**DOCUMENTO Nº1.- MEMORIA Y**  
**ANEJOS.**

Con fecha 1 de junio de 2020 se obtiene la aprobación para la redacción del presente Modificado nº 1 de las obras de "MEJORA DE LA CARRETERA N-I. TRAMO: RUBENA – FRESNO DE RODILLA P.K. 250,500 AL 256,300". CLAVE: 20-BU-3800. A.

### 1.3 DESCRIPCIÓN Y JUSTIFICACIÓN DE LAS MODIFICACIONES.

#### Esquema de los ejes del Enlace de Rubena

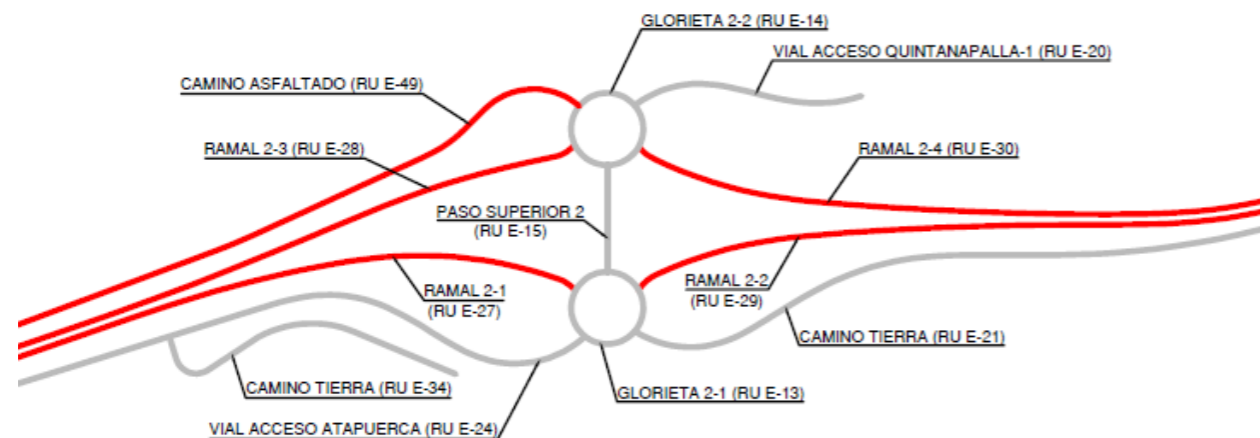
##### Modificación del trazado del enlace de Rubena y adaptación a la nueva normativa de trazado de los ramales 1-1, 1-2, 1-3, 1-4, 2-1, 2-2, 2-3, 2-4

En la actualidad las estaciones de servicio situadas en el p.k. 251+700 de la N-I han cesado en su actividad con carácter permanente. Se hace innecesaria por tanto la solución que en el proyecto original se planteaba para el enlace de Rubena dando acceso a las estaciones de servicio.

En cuanto al ordenamiento de los accesos a las mencionadas estaciones de servicio mediante la construcción de las glorietas 1-1, 1-2 y 1-3 correspondientes con los ejes 7, 6 y 51 y de los viales de acceso que comunican estas vías de servicio con las gasolineras y que corresponden con los ejes: 31,32,40,46 y 52. Debido a esto último se hace necesario desplazar el paso superior nº 1 de la posición fijada en el proyecto.

La modificación del enlace de Rubena conlleva que los ramales 1-2 (acceso desde el enlace de Rubena a la N-I en sentido Vitoria) ,1- 4 (acceso a desde la N-I al enlace de Rubena en sentido Burgos) y los viales de acceso al centro logístico por la margen izquierda (eje 39) y a las industrias por la margen derecha (eje 43) entren en colisión con los antiguos viales, marquesinas y edificaciones de las estaciones de servicio que ya no tienen actividad.

El enlace de Rubena se tiene en cuenta ahora la presencia de un apoyo de una línea de alta tensión no contemplada en el proyecto original al haberse instalado posteriormente a la redacción del mismo y que afecta el trazado del eje 17 del proyecto original.
